申請日期	年 月 日	戶別	7 樓 L 戶
------	-------	----	---------

L戶 建築平面圖(套上層樑)

客戶工程變更單

L戶 地坪材質範圍示意平面圖

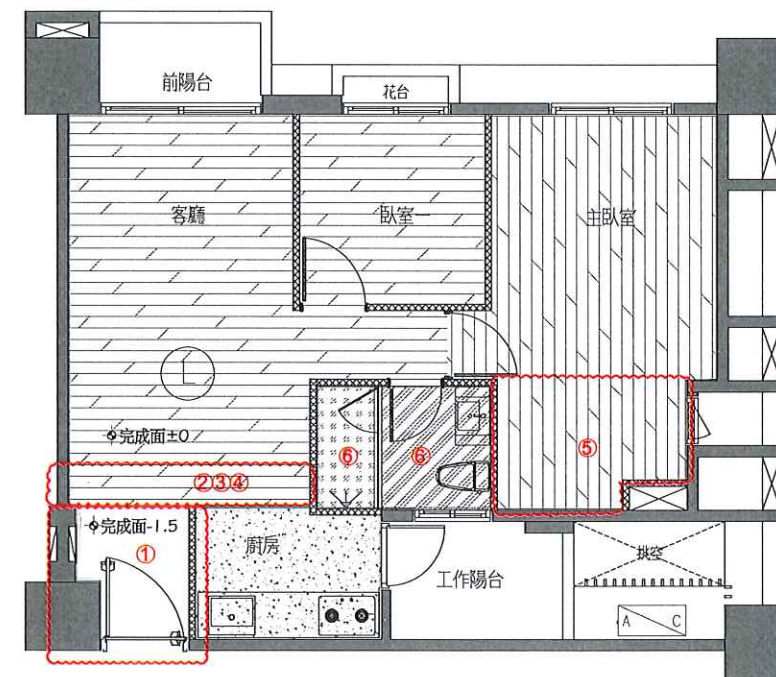
- 1.玄關地坪追減(完成面-1.5cm)
- 2.木地板範圍變更
- 3.廚房地磚範圍變更
- 4.降躁範圍變更
- 5.主浴地磚變更木地板
 - a.追加樓上層降躁工程
- 6.客浴地磚變更主浴地磚
(含門檻變更)

※木地板鋪設方向如圖

L戶 天花板範圍示意平面圖(套上層樑)

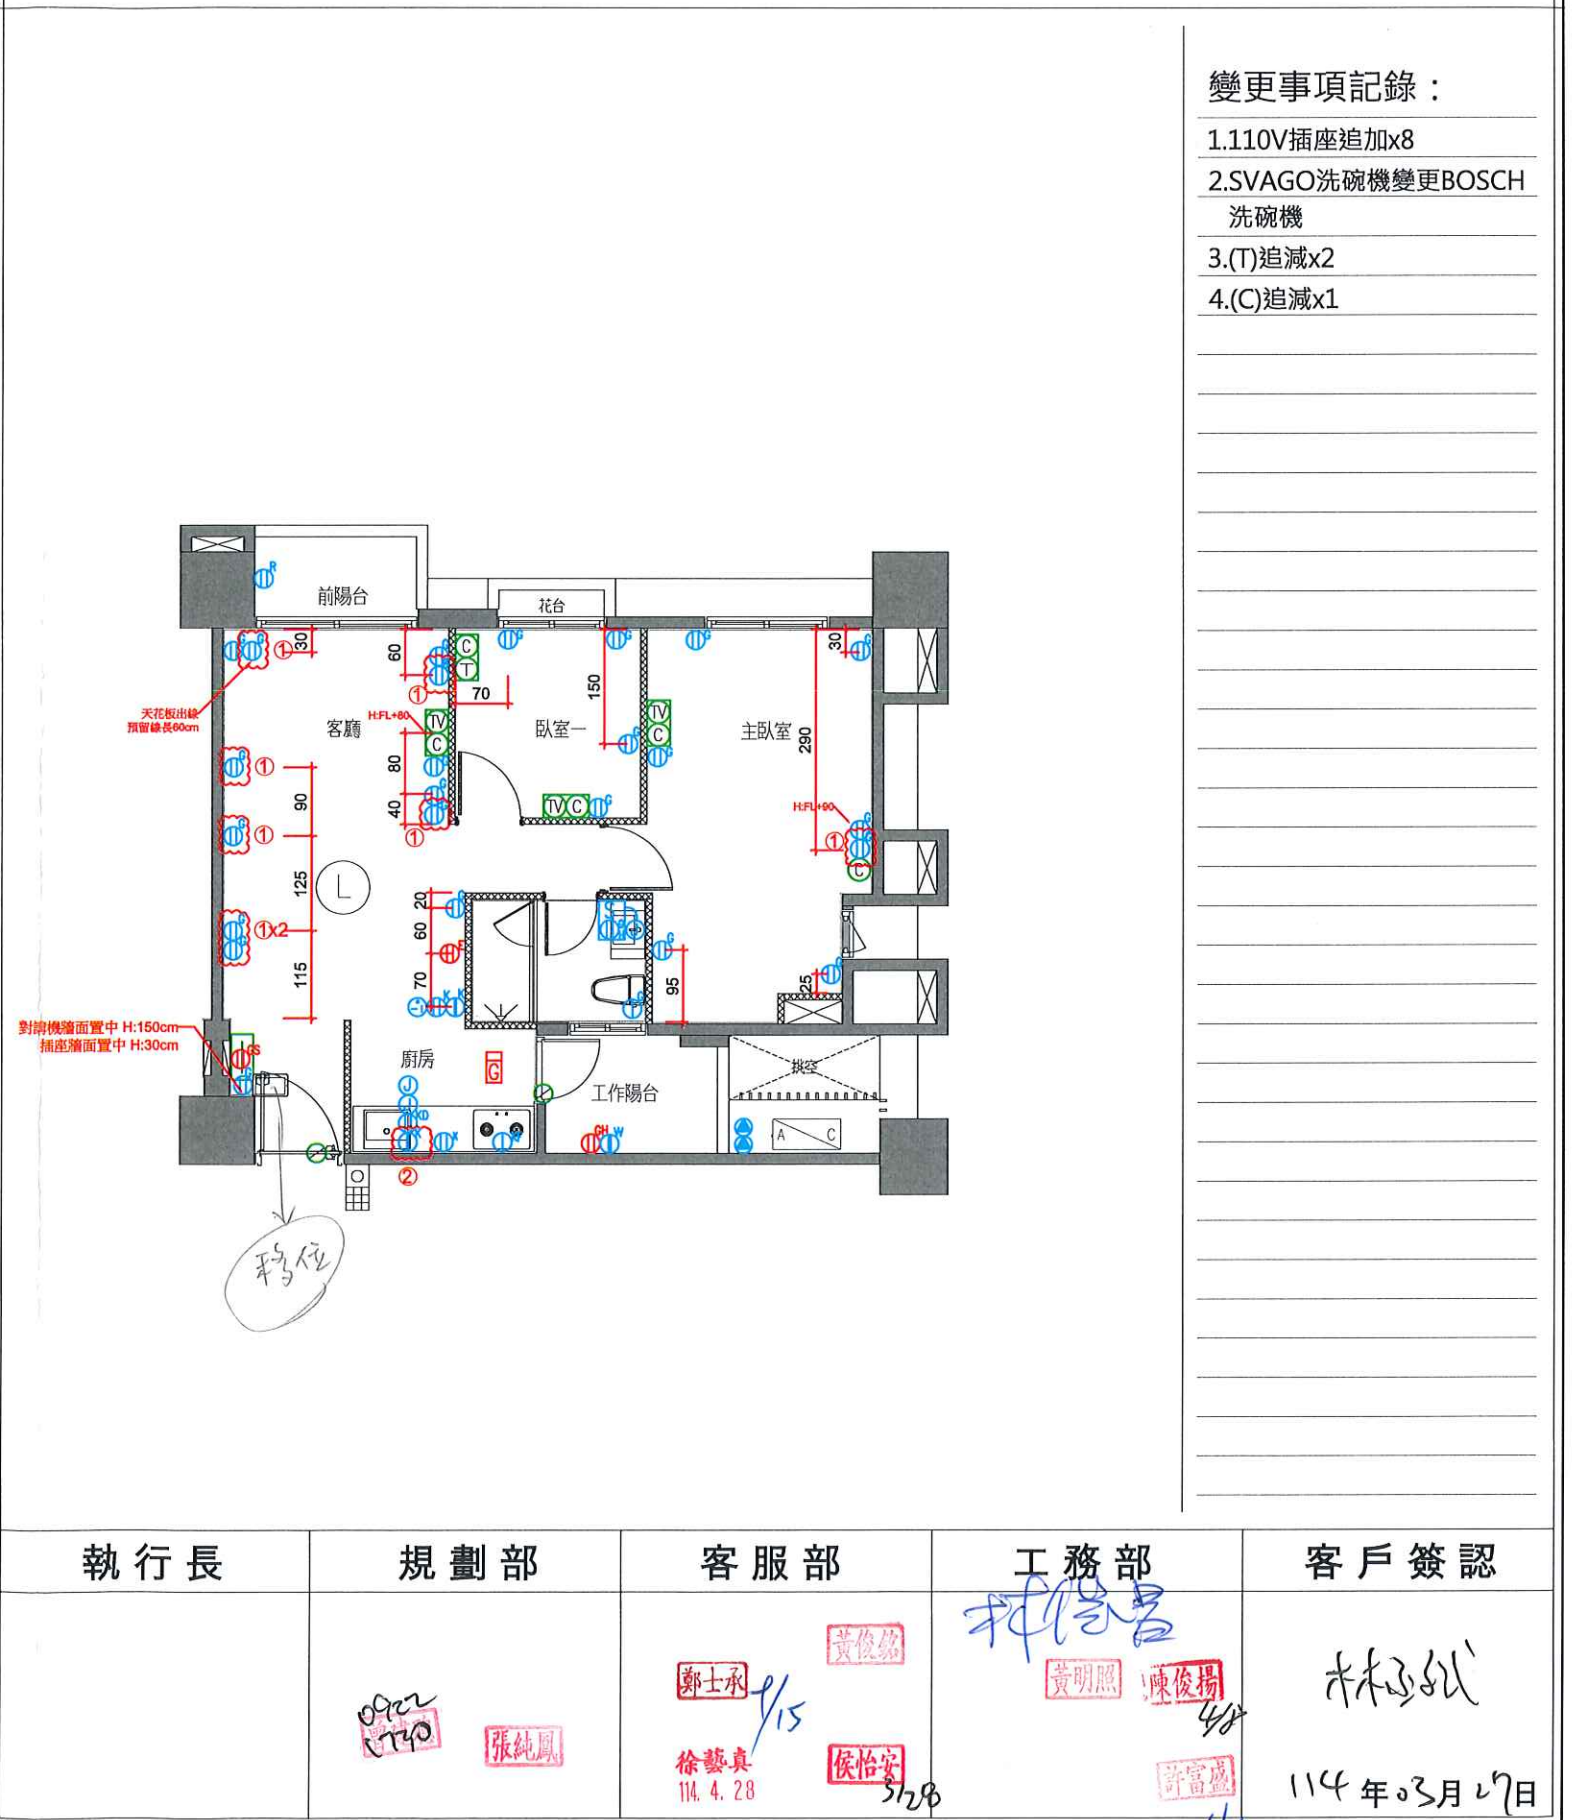
- 1.廚房天花板、立板、油漆追減
- 2.主浴天花板、油漆追減

※追減天花板會導致樓上層管線外露，結構頂板不補油漆

L戶 電燈開關及迴路示意圖(套上層樑)

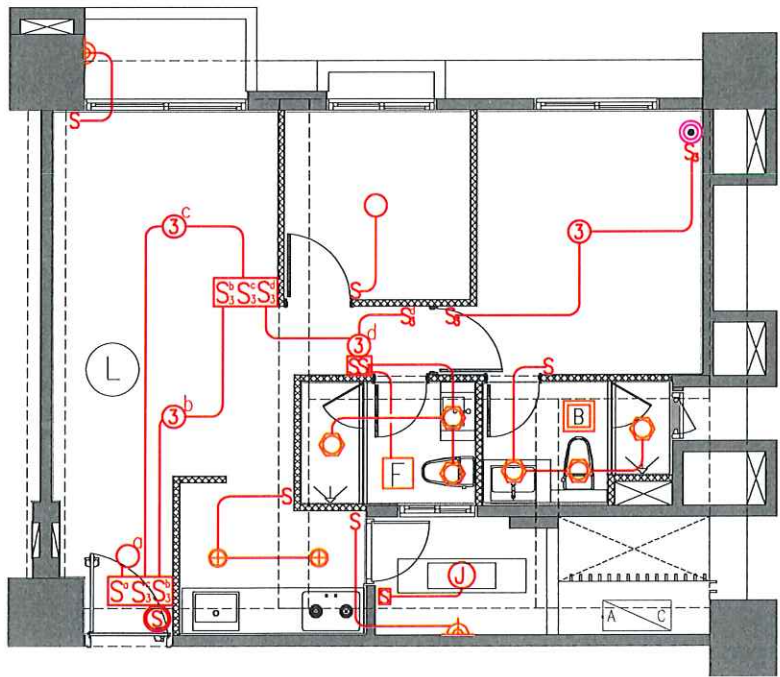
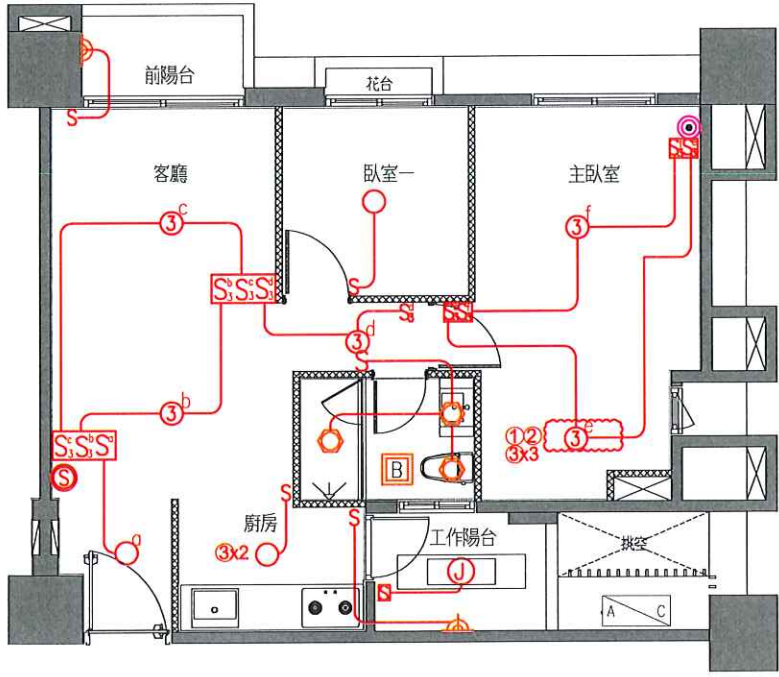
- 1.主浴室變更
 - a.單切開關追減x1
 - b.燈具追減x3
 - c.暖風機追減x1
 - d.220V專迴追減x1
- 2.主臥室雙切開關追加x1
- 3.客浴室變更
 - a.抽風機追減x1
 - b.抽風機開關取消
 - c.暖風機追加x1
 - d.220V專回追加x1
- 4.廚房燈具追減x2

L戶 給水示意平面圖

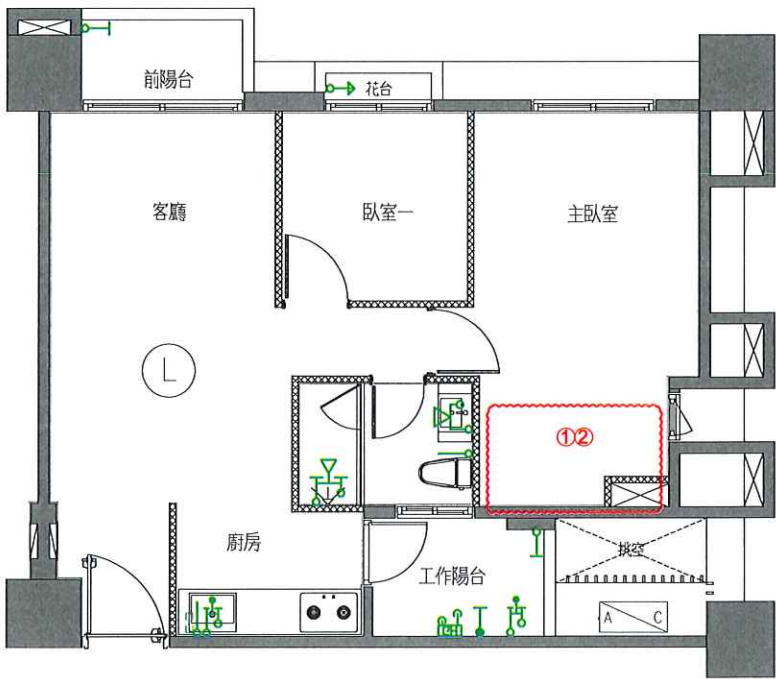
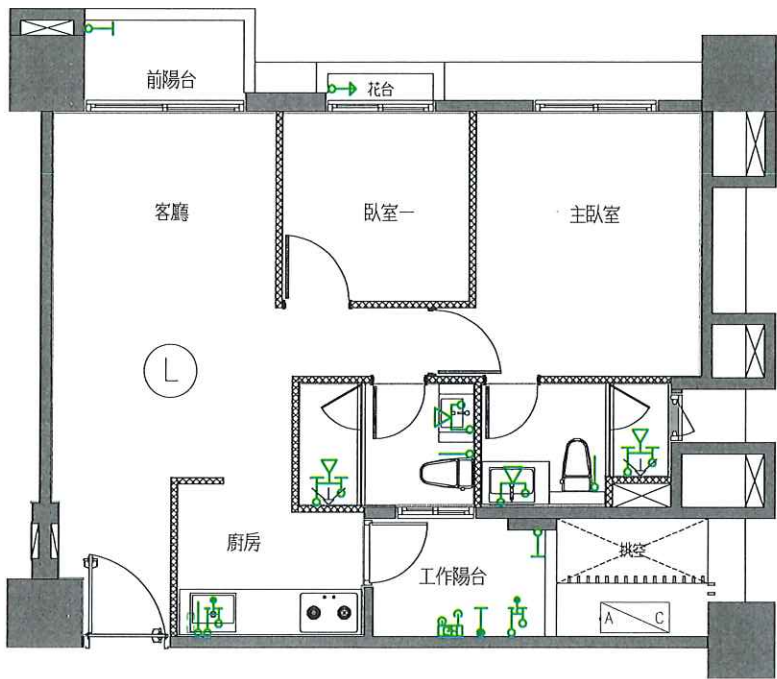
- 1.一般給水追減x1
- 2.冷熱給水追減x2
- 3.
- 4.

L戶 排水示意平面圖(套下層樑)

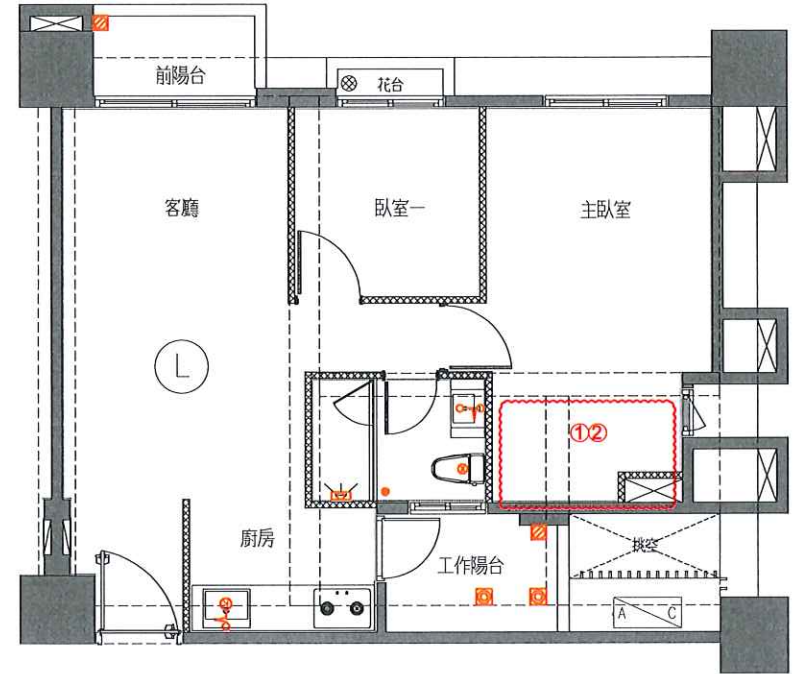
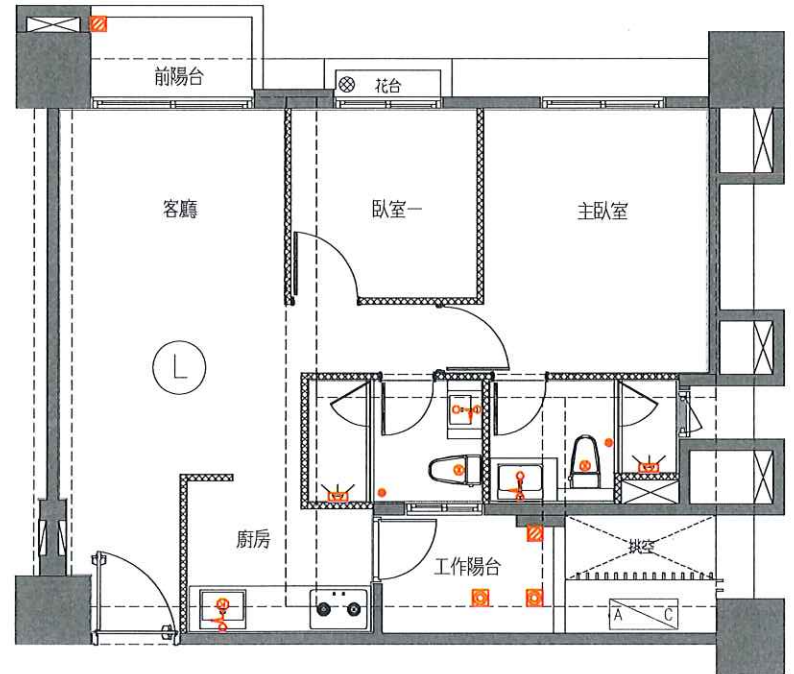
- 1.馬桶排水追減x1
- 2.排水追減x3
- 3.
- 4.

L戶 空調及冷氣排水示意平面圖(套上層樑)

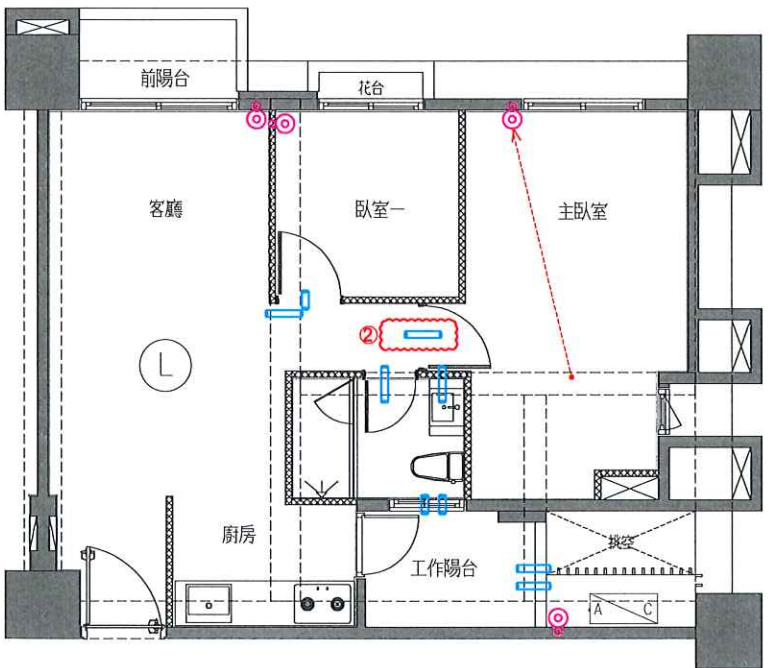
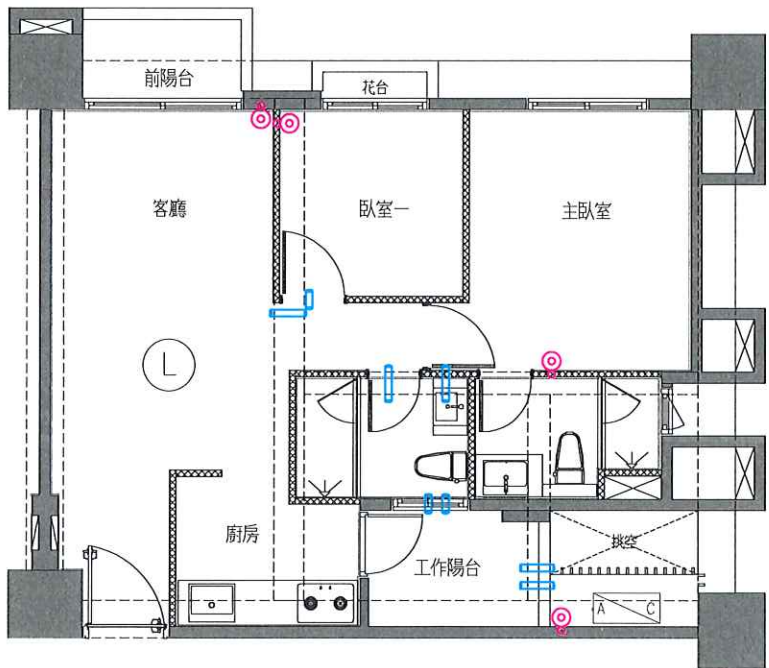
- 1.主臥室冷氣排水移位
- 2.主臥室套管追加
- 3.
- 4.
